■津波シミュレーションの誤りのお詫びと差し替えのお願い

第3回検討会の資料5や「地区復興まちづくり計画（素案）」でお示ししていた津波シミュレーションは、条件設定が「更なる地盤沈下を考慮した」ものとなっており、県が示した条件「更なる地盤沈下を考慮しない」シミュレーション結果とは異なるものとなっていました。

●復興まちづくりの前提条件を踏まえた津波シミュレーション

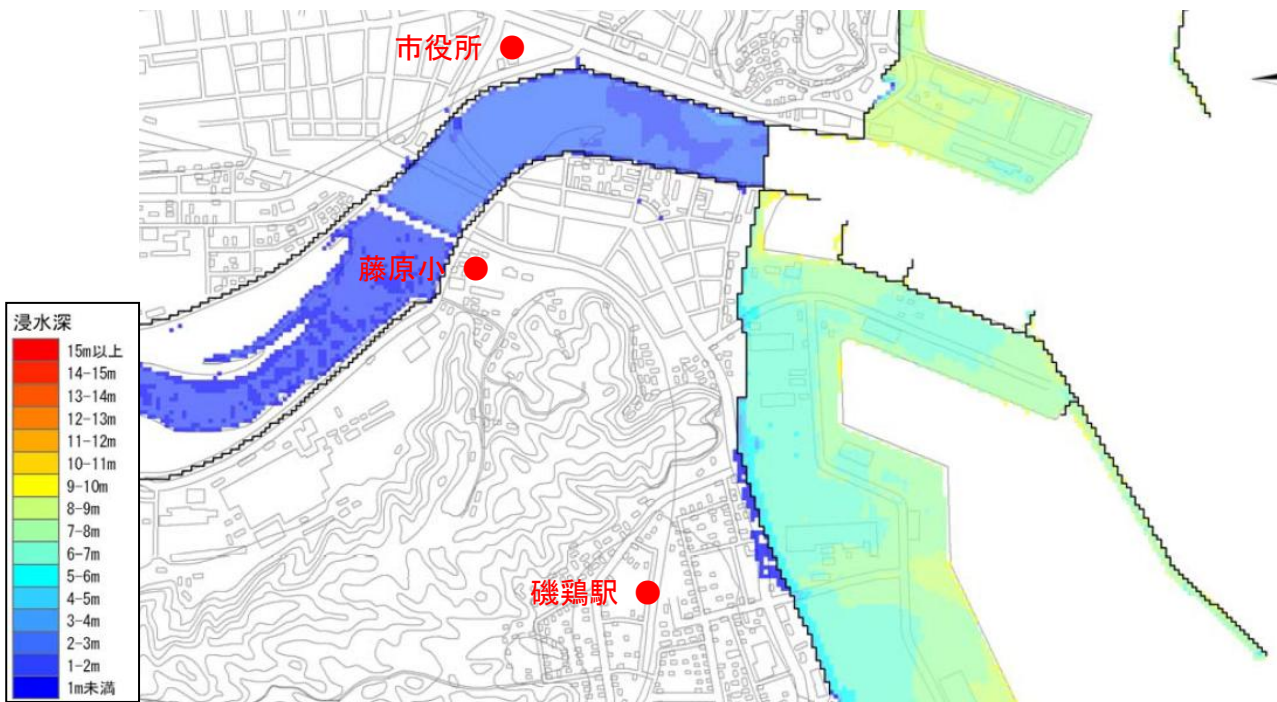
第3回検討会資料5、素案に掲載していたもの

●津波シミュレーションの条件

- ・県が決定した防潮堤が整備されている
- ・東日本大震災が発生した当時の潮位、および津波高
- ・東日本大震災による地盤が沈下した状態での地盤高とし、更なる地盤沈下は考慮しない
